FORMULARZ AUDYTU BRD		Arkusz 1
Audytör	Wojciech Kustra	
Data, Godzina	04.07.2025 11:30	
Pogoda	Słonecznie

METRYKA WEDŁUG INWENTARYZACJI			
NR PRZEJŚCIA	2025066		
DZIELNICA	Wesoła	KATEGORIA	powiatowa
ULICA	Armii Krajowej	LICZBA PASÓW	2
SKRZYŻOWANIE ZJAZD	Syrokomlii		
OPIS	Armii Krajowej

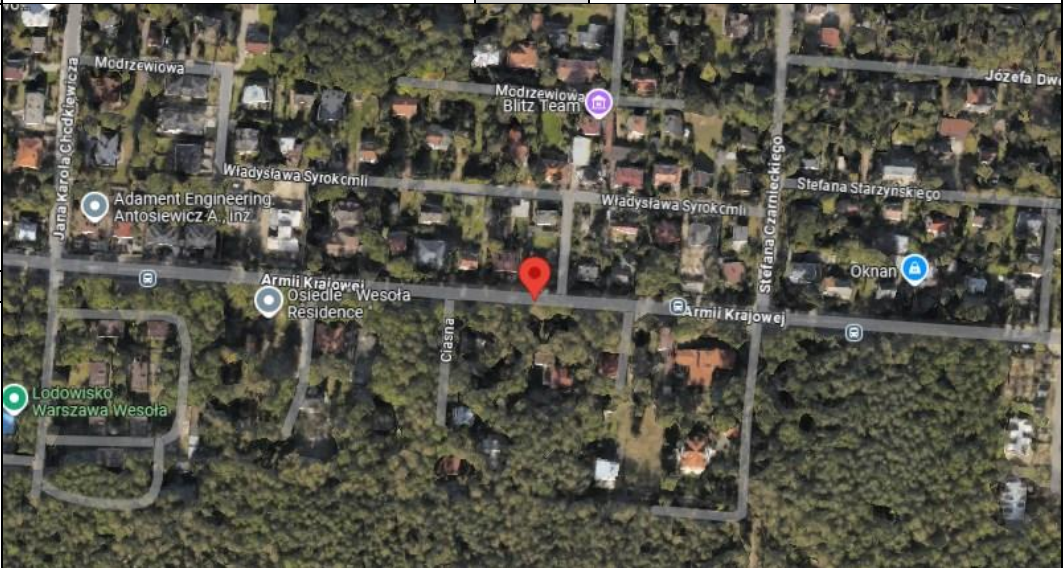
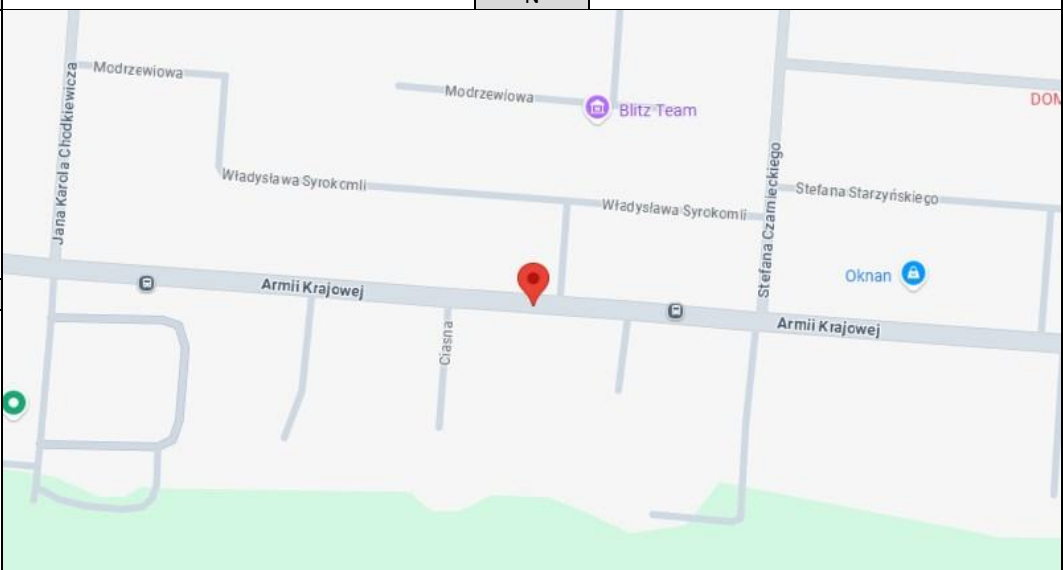
SUBIEKTYWNA OCENA PRZEJŚCIA DLA PIESZYCH	1
OPINIA / UWAGI DODATKOWE	
Przeście dla pieszych przez ulicę Armii Krajowej przy skrzyżowaniu z ulicą Syrokomli. Oceniono, że w obszarze przejścia może występować znaczna prędkość pojazdów (długa prosta, brak ograniczeń prędkości). W przypadku zdarzenia z udziałem pieszych może skutkować poważnymi konsekwencjami. Rekomendacja: Należy zastosować środki fizyczne i nadzoru nad prędkością, zmuszające kierujących do poruszania się z prędkością 40–50 km/h, ustaloną na podstawie zapewnionej widoczności. Kolejnym problemem jest brak płytek dla osób niewidzących i niedowidzących dla pieszych. Osoba niedowidząca i niewidząca nie będzie miała szansy, aby ocenić, czy znajduje się w obszarze chronionym, czy już na przejściu dla pieszych. Rekomendacja: Należy w przestrzeni oczekiwania na wyspie azylu dla pieszych, na krawędzi jezdni, zamontować płytki lub inne urządzenia z wypustkami, pomagające osobom niepełnosprawnym zorientować się, że mogą się zatrzymać w miejscu chronionym. Ostatnim problemem jest brak chodnika w miejscu oczekiwania na przejście (po lewej stronie drogi). Pieszy oczekujący na możliwość przejścia musi oczekiwać na utwardzonym poboczu. Rekomendacja: Należy wykonać chodnik w miejscu oczekiwania na przejście. Rekomendacja dodatkowa: Z uwagi na fakt, że przejście dla pieszych prowadzi na trawę przy jezdni należy wykonać pomiar ruchu pieszych i pojazdów w obszarze tego przejścia i sprawdzić jego zasadność poprzez przeprowadzenie procedury wyboru typu przejścia dla pieszych zgodnie z WR-D-41-3.
